SAMRÅDSREDOGÖRELSE

Diarienummer KS2015/1826

Detaljplan för
**BOSTÄDER OCH VERKSAMHETER
ENTRÉ YTTERBY, PUMPEN 3 M. FL.**
i Kungälvs kommun

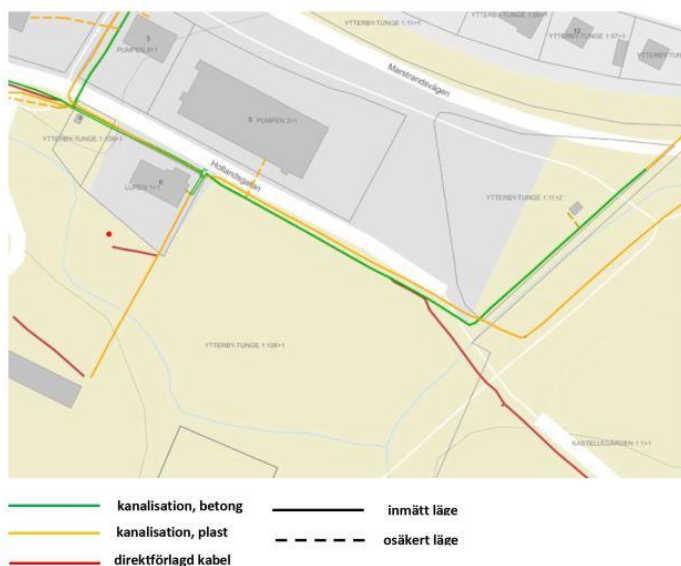
Detaljplanen gränsar till Telias nod och Skanova har stråk av kanalisation och kablar i området. Skanovas anläggningar inom och intill aktuellt område är markerade på bifogad lägeskarta. Skanova önskar u-område för sina stråk av kanalisation.

Kanalisationsstråket innehåller både koppar- och fiberkablar. Att flytta kablar och kanalisation tar tid och kostar pengar.

Skanova förutsätter att full kostnadstäckning erhålles för omläggningen.

Figur 1

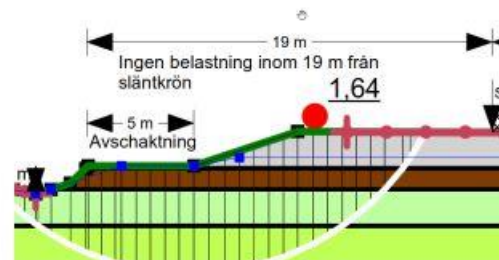
Hänvisning till rådande instabilitet längs bäcken och föreslagna avschaktningar så kommer övre släntkrönet ligga 14m från bäcken om man försiktigt räknar med nivåskillnad bäckbotten och mark på 3m (schaktlutning 1:3 ger 9m samt plan yta 5m mellan slänter, figur 3). Hur löser man i så fall att placera byggnadskropparna så nära bäcken som 7-10 m enl illustration (figur 1). Större delen av parkering söder om fastigheten Luren enl illustrationen hamnar i avschaktning/slänksområdet (figur 2). Illustrationen kan även här vara missvisande och vilseledande eller hur tänker man lösa detta?

Föreligger det risk för instabilitet på den motsatta sidan av bäcken utanför planområdet när man utför kraftiga avschaktning inom planområdet?

Avståndet mellan byggrätten inom aktuell detaljplan och byggnaden på Ytterby-Tunge 1:73 blir drygt 50 meter. I en tillväxtregion kan man förvänta sig viss bebyggelseutveckling. Byggnader med tre våningar och högre finns inom Ytterby. Insynen till följd av planförslaget bedöms därför som rimlig. Påverkan på skuggning blir begränsad. Bostäder närmast Marstrandsvägen är inte längre aktuellt. I planeringen av området kring bäcken kopplat till aktuell detaljplan samt fördjupad översiktsplan för Ytterby studeras stråk längs bäckens östra respektive södra sida. Dessa stråk är bättre kopplade till andra stråk och blir därför mer tillgängliga för allmänheten. Dubbla stråk bedöms därför inte vara nödvändigt. Ur natursynpunkt är vegetation söder om bäcken av större vikt då den skuggar bäckfäran. Lämplig vegetation kommer att återplanteras norr om bäcken. Hänsyn kommer att tas till bäckmiljön och öringsbeståndet. Genomförandet av åtgärderna anpassas till naturförhållandena.
